改善箇所説明図

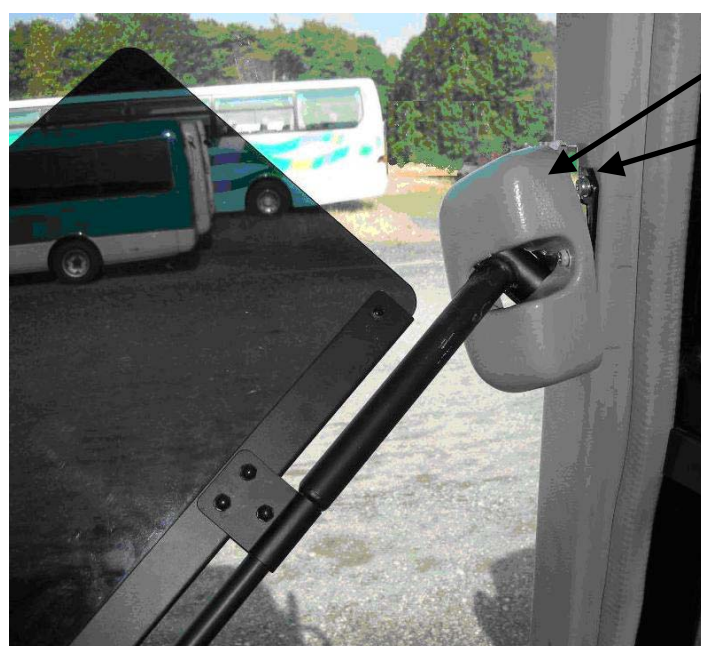
基準不適合発生箇所

運転席側のサンバイザ取付金具の溶接が不適切なため、溶接部がはがれるものがある。そのため、そのまま使用を続けると、車両振動等によりサンバイザが垂れ下がり、運転手の視界を妨げるおそれがある。

全車両、サンバイザ取付金具を対策品に交換する。

注：□ は交換部品を示す。

識別：作業完了車には、車両左後方点検リッド裏の位置に「HB-54」の文字が記載された白黄色のシールを貼り付ける。
